TECHNISCHE MITTEILUNG

KAMERA-FIRMWARE
V.10.1.2.4
CHANGELOG

Die Ausführungen in diesem Dokument basieren auf der Firmware-Version **10.1.2.4**.

Clientseitige Bilddrehung für vertikal ausgerichtete Szenen (Hochformat)

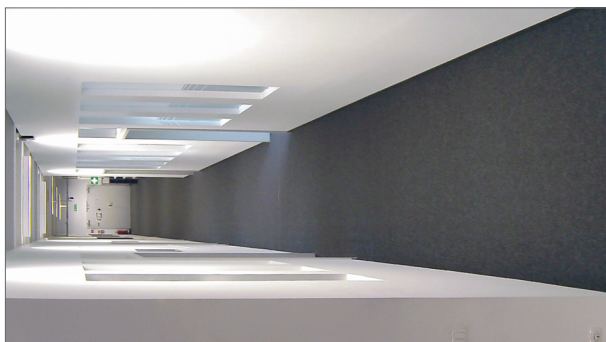
Mit der aktuellen Firmware-Version wurde im Dialog „Video“ eine neue Option zur clientseitigen Bild-drehung hinzugefügt. Die eingestellte Bild-drehung (90°, 180° oder 270°) findet dabei nicht auf der Kamera selbst statt, sondern wird dann von kompatiblen Dallmeier Software-Anwendungen, wie beispielsweise SMAVIA Viewing Client, entsprechend übernommen.

Zunächst wird die Kamera bzw. die Objektiv-Sensor-Einheit bei der Installation physisch so gedreht, dass die Szene nicht wie üblich in einem Seitenverhältnis von 16:9 bzw. 4:3 (Querformat) erfasst wird, sondern in einem Seitenverhältnis von 9:16 bzw. 3:4, also im Hochformat. Somit kann die volle verfügbare Sensor-auflösung ausschließlich für wichtige Bildbereiche genutzt werden und die Aufzeichnung überflüssiger Informationen an den Bildseiten vermieden werden.

Mithilfe der neuen Option zur clientseitigen Bild-drehung wird das Kamerabild dann bei der Auswertung des Videomaterials automatisch richtig herum für den Operator angezeigt.

Auflösung Full HD, Sensor-Seitenverhältnis 16:9,
keine physische Kameradrehung, keine clientseitige Bild-drehung

Auflösung Full HD, Sensor-Seitenverhältnis 9:16,
physische Kameradrehung 90°, keine clientseitige Bild-drehung

Auflösung Full HD,
Sensor-Seitenverhältnis 9:16,
physische Kameradrehung um 90°,
clientseitige Bild-drehung um 90°
